リコール届出一覧表

リコール届出日：平成30年2月28日

改善箇所説明図

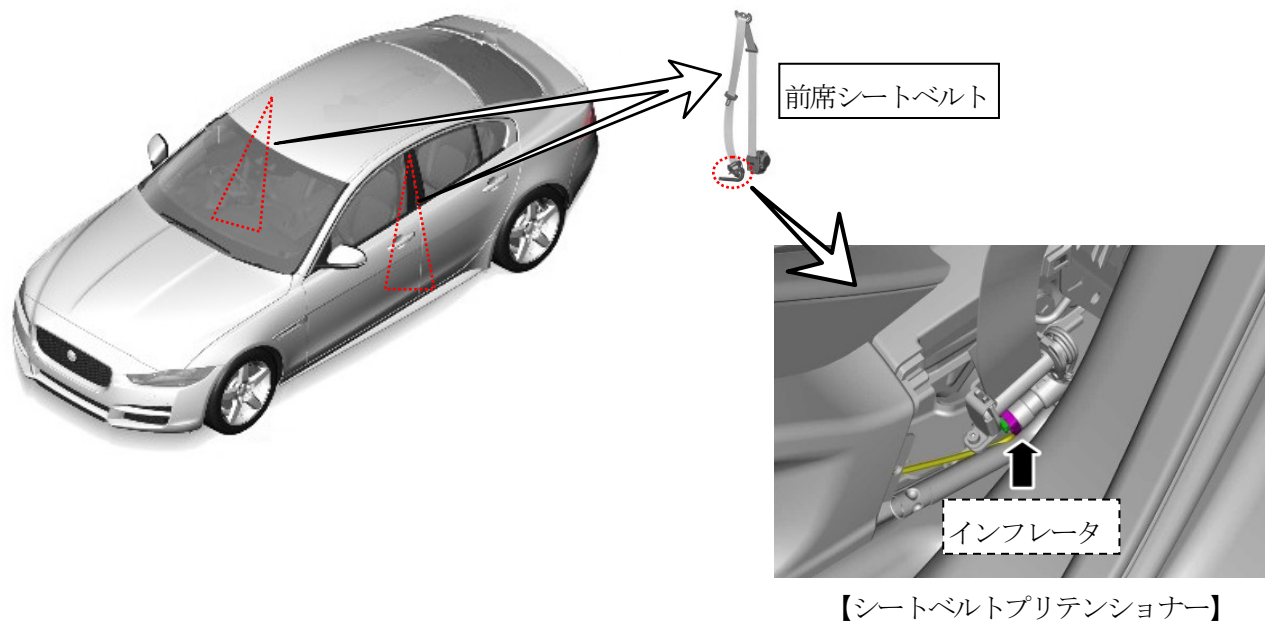
基準不適合発生箇所

座席ベルトのシートベルトプリテンショナーにおいて、製造管理が不適切なため、点火剤が設計通り調合されていないものがある。そのため、衝突時にシートベルトの弛みを巻きとることができず、乗員が過度の傷害を負うおそれがある。

全車両、前席シートベルトの製造日付を点検し、製造不良ロットに該当する場合、シートベルトを良品に交換する。

助手席ドアチェックアームのボディ上側取付けボルトに白ペイントを塗布する。
